Modification proposée 1950

Renvoi(s) :	CNB20 Div.B 9.7.6.1. (première impression) CNB20 Div.B 9.27.2. (première impression) CNB20 Div.B 9.27.3. (première impression)
Sujet :	Enveloppe du bâtiment - Généralités
Titre :	Protection des ouvertures brutes des appuis de fenêtres et des seuils de portes contre les précipitations
Description :	La présente modification proposée clarifie les exigences de protection des ouvertures brutes des appuis de fenêtres et des seuils de portes contre les précipitations afin d'harmoniser celles-ci avec les principes scientifiques et les normes de construction reconnus.

Figure [A-9.27.2.-A]

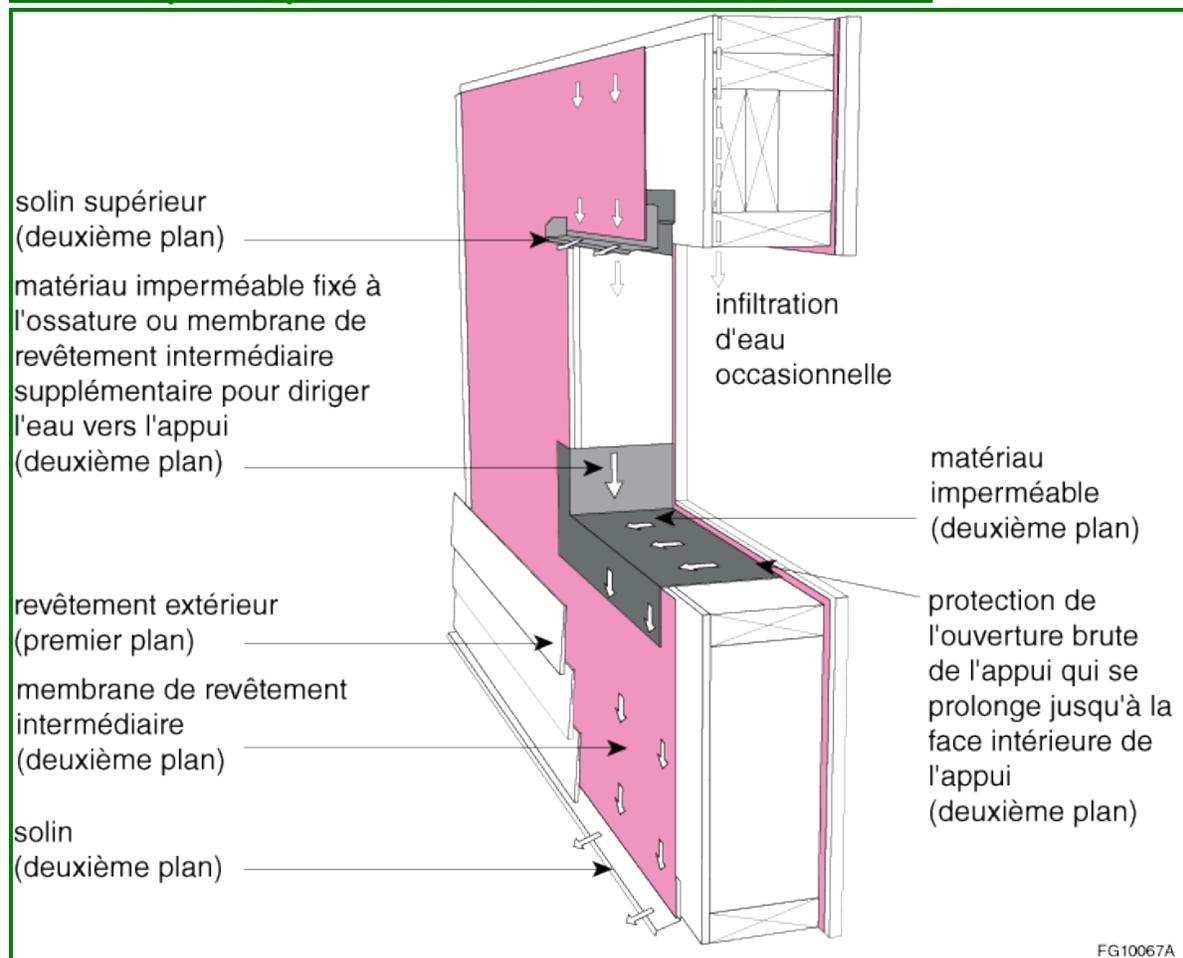
Pour les fenêtres et les portes, l'ouverture brute qui pénètre le système de revêtement

remplit une fonction cruciale en tant qu'élément du mur à protection dissimulée ou du deuxième plan de protection. De l'eau occasionnelle peut traverser le premier plan de protection ou s'infiltrer depuis le dessus ou le pourtour d'une fenêtre ou d'une porte (p. ex., en raison de la défaillance d'une fenêtre ou d'une porte). Le prolongement du deuxième plan de protection dans l'ouverture brute au niveau de l'appui ou du seuil, comme le montre la figure 9.27.2.-A, permet d'intercepter l'eau occasionnelle et de la dissiper vers l'extérieur par-dessus l'appui ou le seuil protégé. Par conséquent, l'ouverture brute, en tant que composant distinct, favorise la gestion efficace de l'eau et augmente la performance globale. Ces caractéristiques sont d'autant plus importantes compte tenu des niveaux d'isolation et d'étanchéité à l'air supérieur pour les paliers de performance énergétique élevés, puisque des niveaux supérieurs réduisent le potentiel d'assèchement advenant une infiltration d'eau accidentelle.

Deuxième plan de protection maintenu dans l'ouverture brute

Figure [A-9.27.2.-B] A-9.27.2.

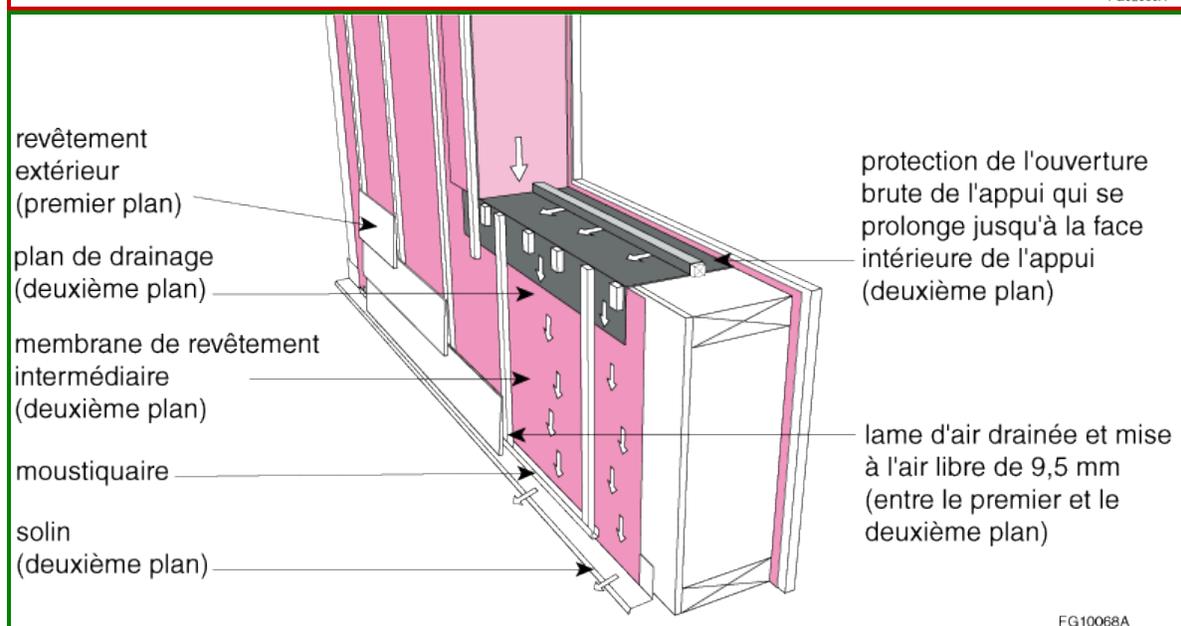
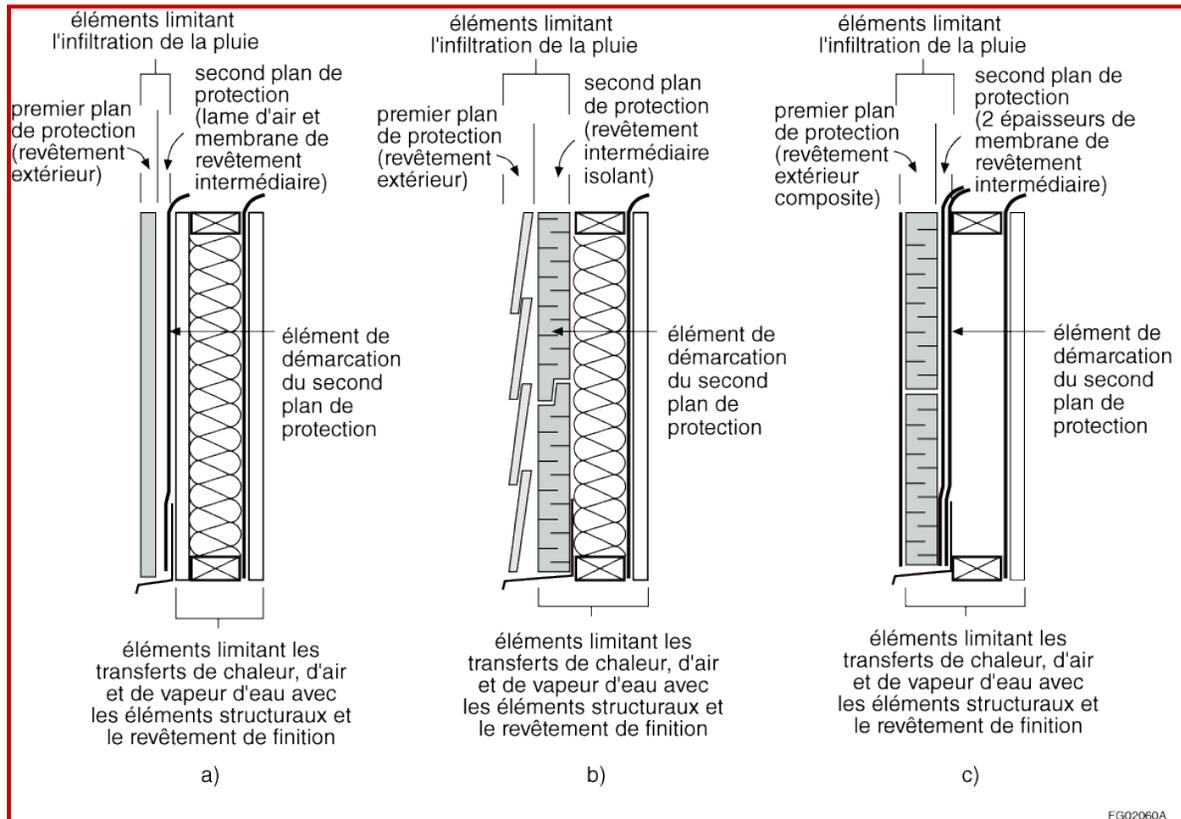
décrite dans la note A-9.27.3.1. Dans ces murs, le système d'étanchéité à l'air, qui joue un rôle dans le contrôle des infiltrations causées par la différence de pression d'air, est protégé contre les éléments. (Voir ~~la figure A-9.27.2.~~[les figures A-9.27.2.-B à A-9.27.2.-D.](#))
